**RÉPONSES DU TRANSPORTEUR À LA DEMANDE DE
RENSEIGNEMENTS NUMÉRO 1
DE LA RÉGIE DE L'ÉNERGIE**

1 **Objectifs visés par le projet et justification**

1 Écoulement de puissance pour le scénario 2 avant l'intégration des
2 centrales

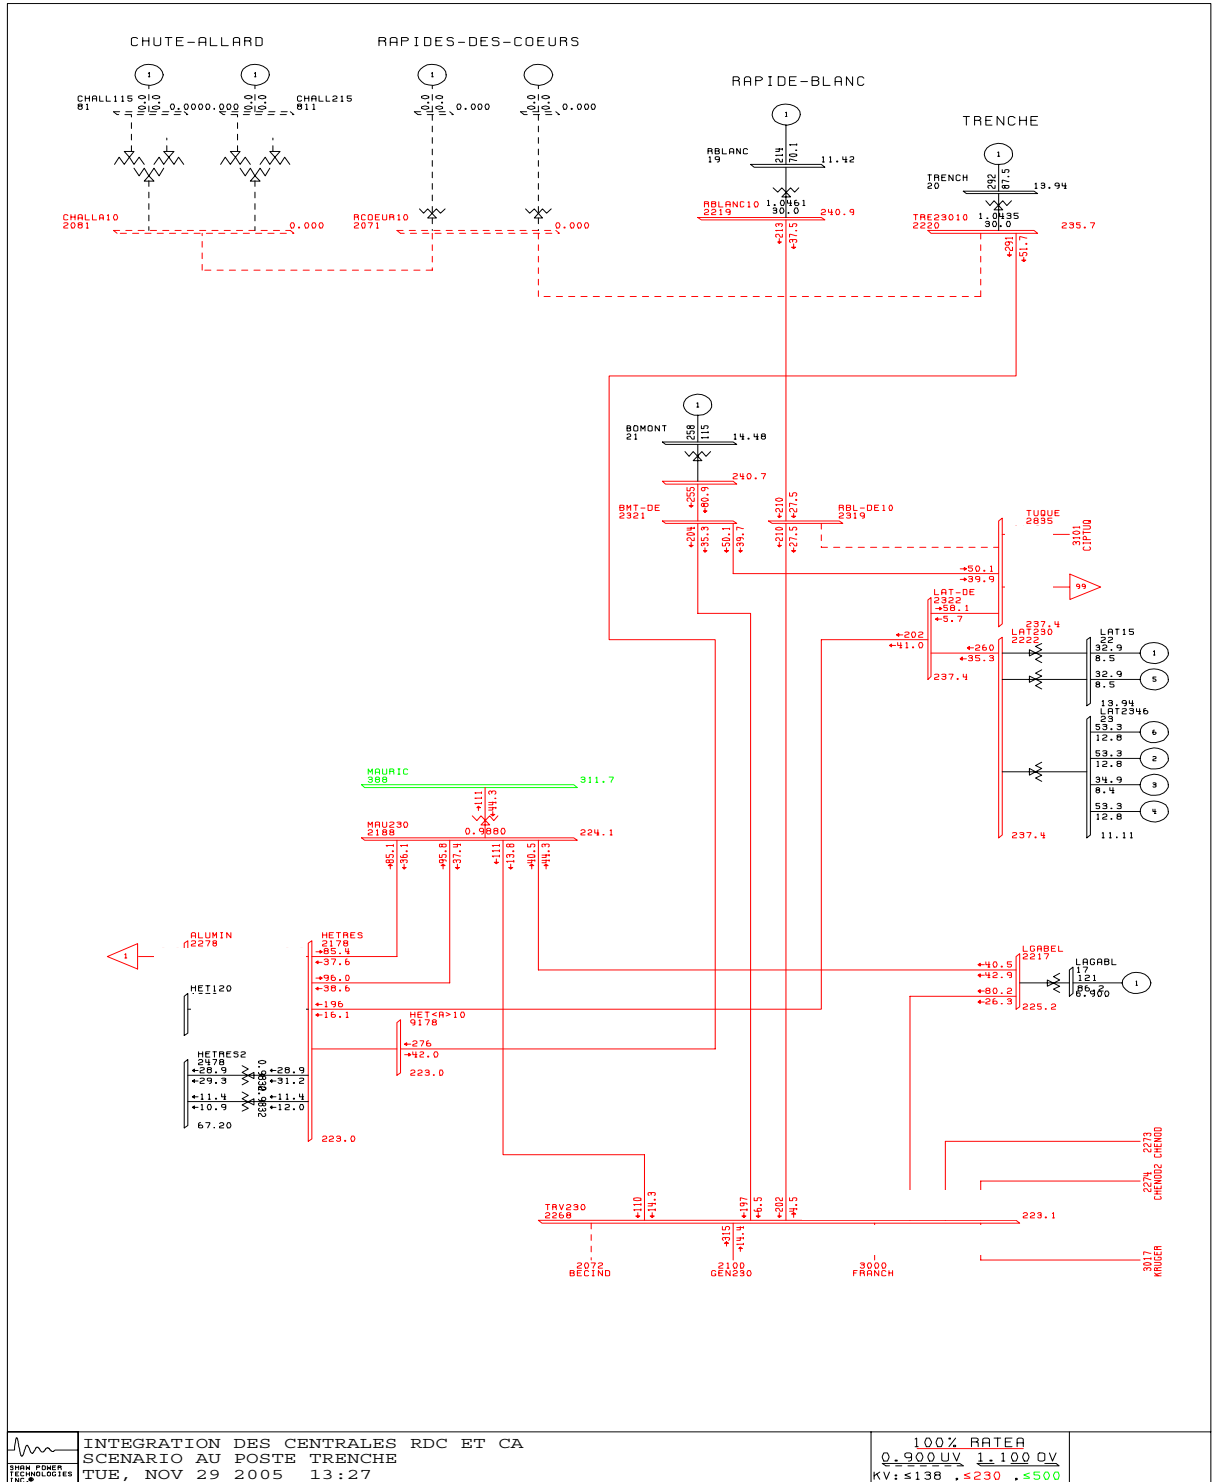
20 **3.3** Veuillez fournir les écoulements de puissance pour ce scénario avant
21 et après l'intégration des deux centrales.

22 **R3.3** **Voici deux schémas démontrant l'écoulement de puissance avant**
23 **et après l'intégration des centrales. Certaines informations ont**
24 **été élaguées de ces schémas en raison de leur nature**
25 **confidentielle. Les schémas d'écoulement de puissance du**
26 **Transporteur identifient les besoins spécifiques prévus par**
27 **différents utilisateurs du réseau. À cet effet, le Transporteur**
28 **dépose au dossier public une version élaguée des schémas**
29 **d'écoulement de puissance afin d'éviter l'identification des**
30 **clients Grandes entreprises et leur besoins.**

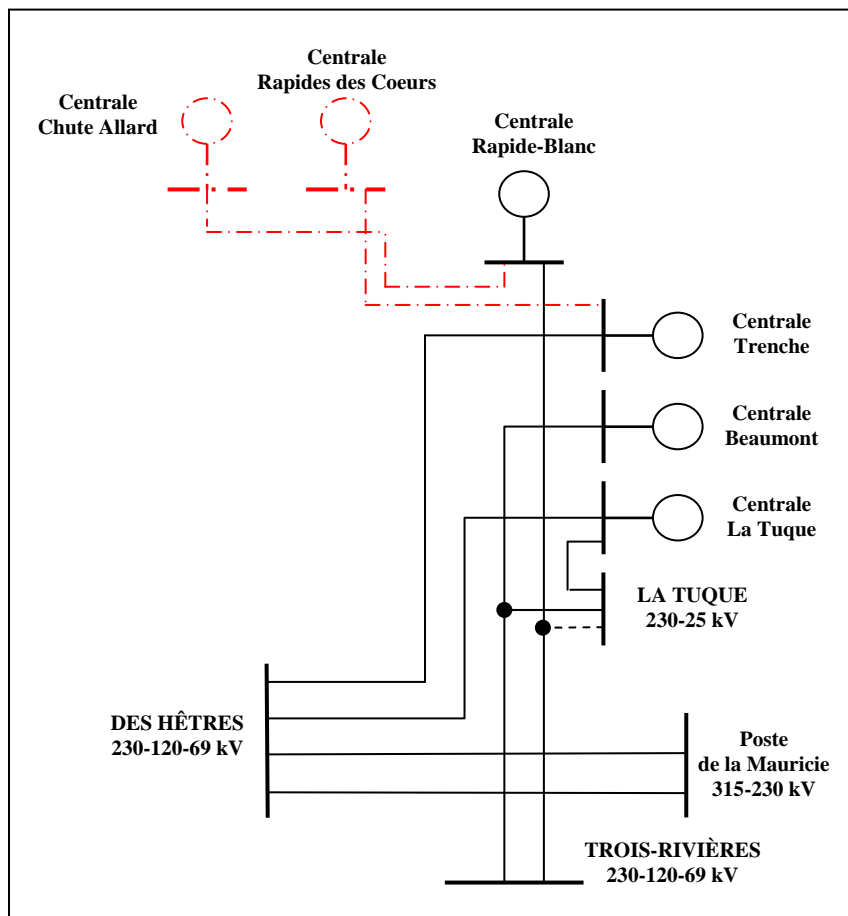
11 **4.1** Veuillez clarifier ce scénario au moyen d'un schéma indiquant
12 comment seraient raccordées les nouvelles centrales. En particulier
13 selon ce scénario 3, la production de la centrale Chute-Allard est-elle
14 intégrée à Rapide Blanc où à la Trenché ?

15 **R4.1**

1 **Écoulement de puissance pour le scénario 3 avant l'intégration des**
2 **centrales**

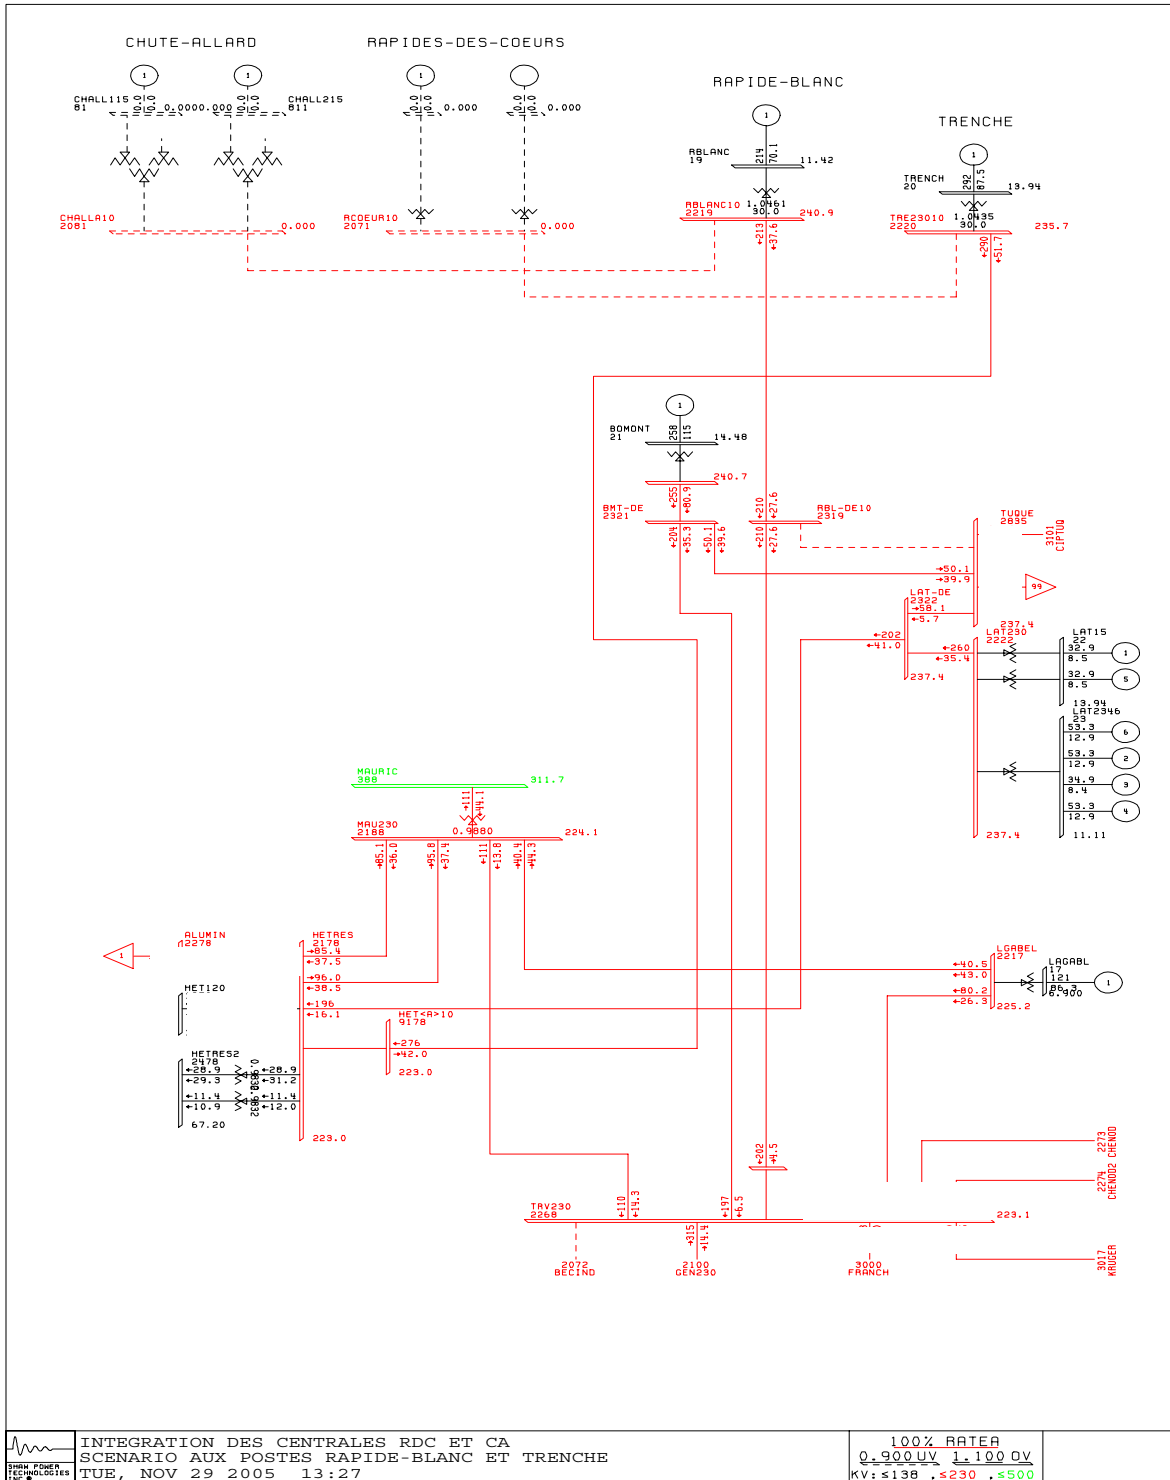
5 **4.3** Veuillez fournir les écoulements de puissance pour ce scénario avant
6 et après l'intégration des deux centrales.

7 **R4.3 Voici deux schémas démontrant l'écoulement de puissance avant**
8 **et après l'intégration des centrales. Certaines informations ont**
9 **été élaguées de ces schémas en raison de leur nature**
10 **confidentielle. Les schémas d'écoulement de puissance du**
11 **Transporteur identifient les besoins spécifiques prévus par**
12 **différents utilisateurs du réseau. À cet effet, le Transporteur**
13 **dépose au dossier public une version élaguée des schémas**
14 **d'écoulement de puissance afin d'éviter l'identification des**
15 **clients Grandes entreprises et leur besoins.**
